AVIS DES PERSONNES PUBLIQUES ASSOCIEES ET DES ADMINISTRES

MODIFICATION SIMPLIFIÉE DU PLAN LOCAL D'URBANISME (P.L.U.) N°4

Article 11.2.3.20 -> 11.2.3.19 « Ouvertures en pignon »

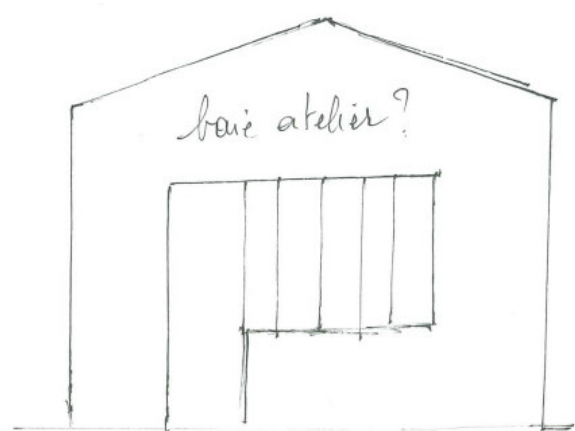
Selon la lecture faite de cette nouvelle disposition réglementaire nous ne pouvons plus faire cela ?

Quid des garages

Quid baie atelier
